febiEXAKT

Riemenspanner

febi Nr. 26775

passend für
Mercedes-Benz CDi-Motoren

Vergl.-Nr. 611 200 04 70

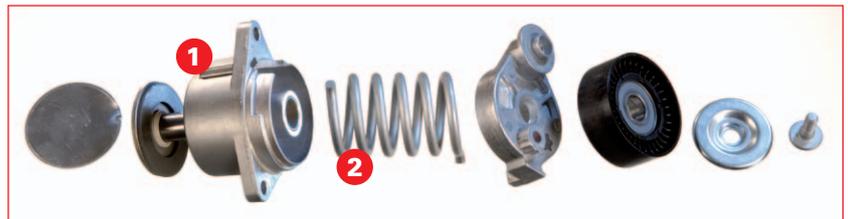
Konstruktionsbedingt kann bei Verwendung der ursprünglichen Version des Riemenspanners (Vergl.-Nr. 611 200 04 70) im Fahrbetrieb eine Geräuschentwicklung entstehen. (Herstellerseitig wurde diese Version zwischenzeitlich ersetzt.)

Verursacht werden die Geräusche durch die direkte Berührung der Feder mit dem Gehäuseboden (1). Die Federhöhe ist überdimensioniert. Bei den Federn kommt es bei dieser Anwendung nur auf die Torsionswerte an (2), (6). Die Berührung der Feder mit dem mitgegossenen Hohlhorn (3) sowie dem Gehäuseboden (4) erzeugt diese Geräusche.

febi bietet mit dem Riemenspanner febi Nr. 26775 (Vergl.-Nr. 646 200 02 70) die Lösung für den freien Ersatzteilmarkt.

Eine hochverschleißfeste Kunststoffbuchse (5) entkoppelt die Feder vom Gehäuseboden und verhindert die metallische Berührung im Bereich der Aufnahme. Da es nur auf die Torsionswerte der Feder ankommt, wurde die Federhöhe verringert (6).

Die Berührung der Feder mit dem Gehäuseboden wird auch durch die Auflage der Feder auf der Kunststoffbuchse (7) wirksam verhindert.

So entstehen keine Geräusche. In der neuen Version (8) ist ein Stahlstift mit eingegossen, auf welchem sich die Feder zentriert.
